TRANS/WP.29/923
17 avril 2003

PROJET DE COMPLÉMENT 3 AU RÈGLEMENT No 112

(Projecteurs émettant un faisceau de croisement asymétrique)

"Annexe 4 - appendice 1

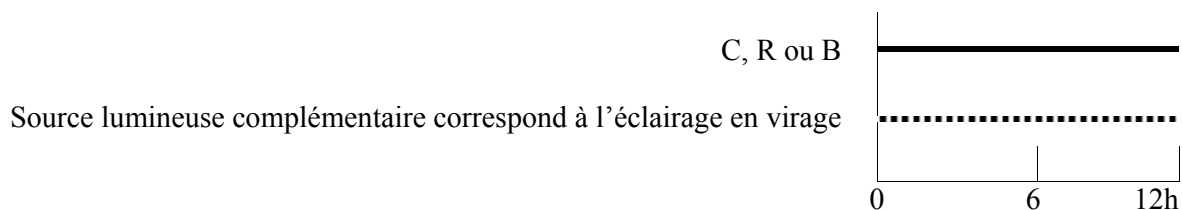
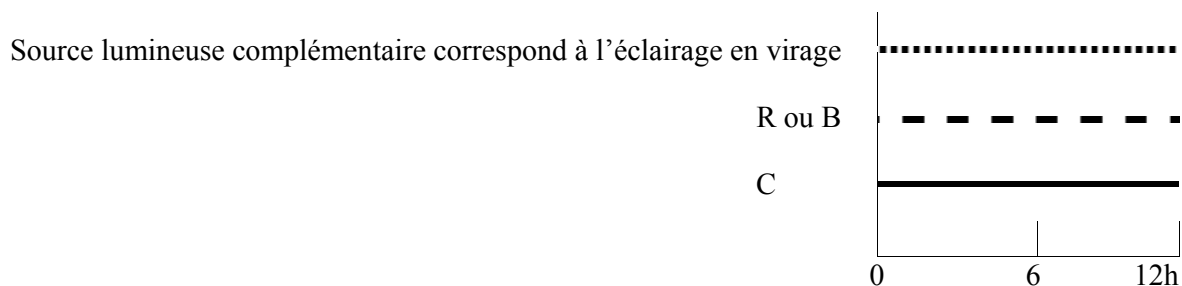
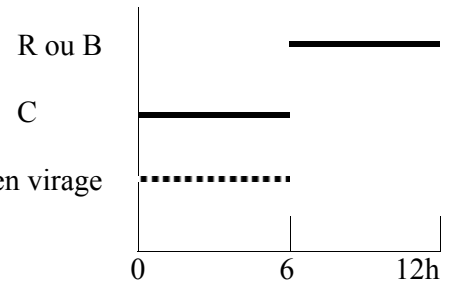
"d) Dans le cas d'un feu de croisement conçu pour fournir un éclairage en virage au moyen d'une source lumineuse complémentaire, cette source lumineuse est allumée pendant une minute et éteinte pendant neuf minutes uniquement pendant que le feu-croisement fonctionne (voir annexe 4 - appendice 1)."

Ajouter une nouvelle annexe 4 - appendice 1, libellé comme suit :
